Zápis z pracovného rokovania k akcii

„Banská Bystrica OÚ, rekonštrukcia a modernizácia objektu“

**konaného dňa 25.4.2018 a 21.5.2018 v OÚ v Banskej Bystrici na Skuteckého ul.
č.130/19**

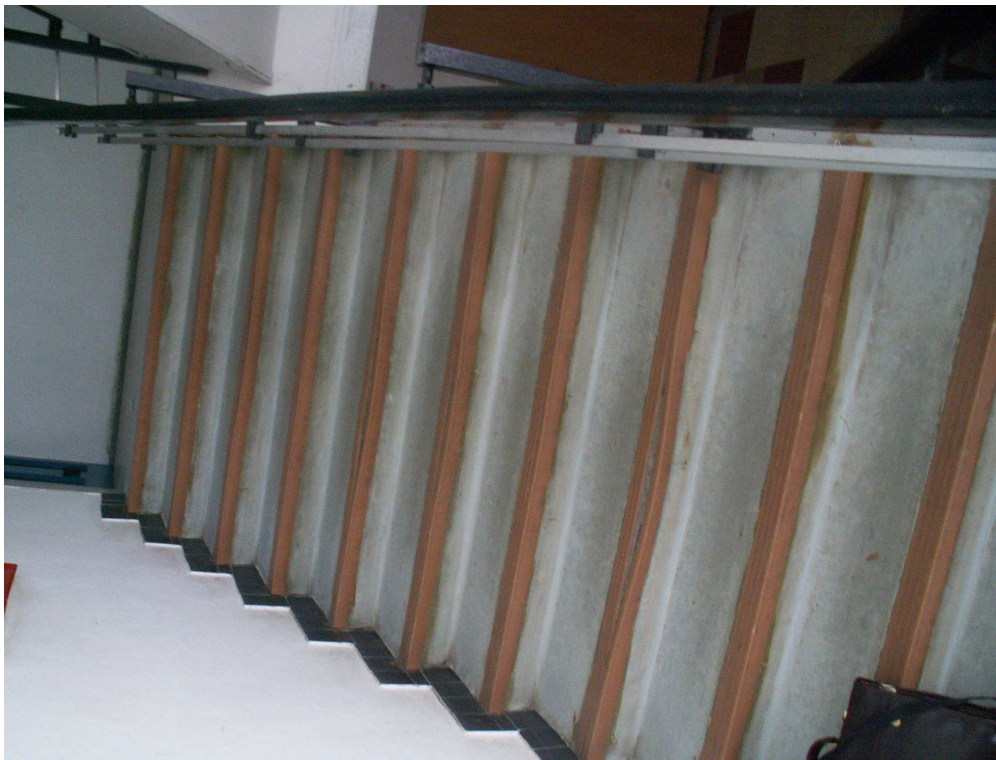
- laminátové podlahy sa ukladajú ako plávajúce na penovú fóliu a medzi sebou sa spájajú na zámok. Dotknutú časť nie je možné odstrániť odrezaním, pretože by pri tomto spôsobe došlo k poškodeniu rezacieho nástroja (náráz rezacej časti do podlahy) a následne k ohrozeniu zdravia obsluhy. Lamely sa musia rozobrať. Spätne použitie lamiel sa nedá zaručiť, je potrebné rátať si ich poškodením pri demontáži. Po prevedení stavebných prác súvisiacich so zateplením obvodového plášťa sa doplní dotknutá časť podlahy novými lamelami. Pri tomto spôsobe spätnej úpravy povrchov podláh nie je možné zaručiť ich rovnorodý vzhľad a technické prevedenie. Z tohto dôvodu projektant navrhuje vymeniť laminátové podlahy celoplošne v miestnostiach, kde nie sú lamely kladené rovnobežne s líniou obvodového plášťa, cca 50 % dotknutých plôch. V miestnostiach s rovnobežným kladením sa jestvujúce lamely do hĺbky 1500 mm odnímu a po zrealizovaní prác sa doplnia novými lamelami rovnakej konštrukcie.
